**Европейская экономическая комиссия****Комитет по внутреннему транспорту****Всемирный форум для согласования правил  
в области транспортных средств****Сто пятьдесят восьмая сессия**

**Соглашение 1958 года – Рассмотрение проектов поправок  
к действующим правилам, представленных GRE****Предложение по дополнению 4 к поправкам серии 01  
к Правилам № 98 (фары с газоразрядными  
источниками света)****Представлено Рабочей группой по вопросам освещения и  
световой сигнализации\***

Рис. 1

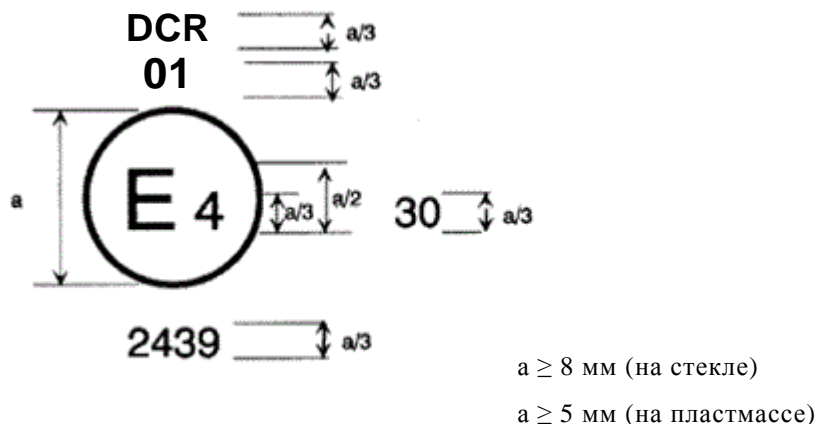
Приложение 2 изменить следующим образом:

### Примеры схемы знаков официального утверждения
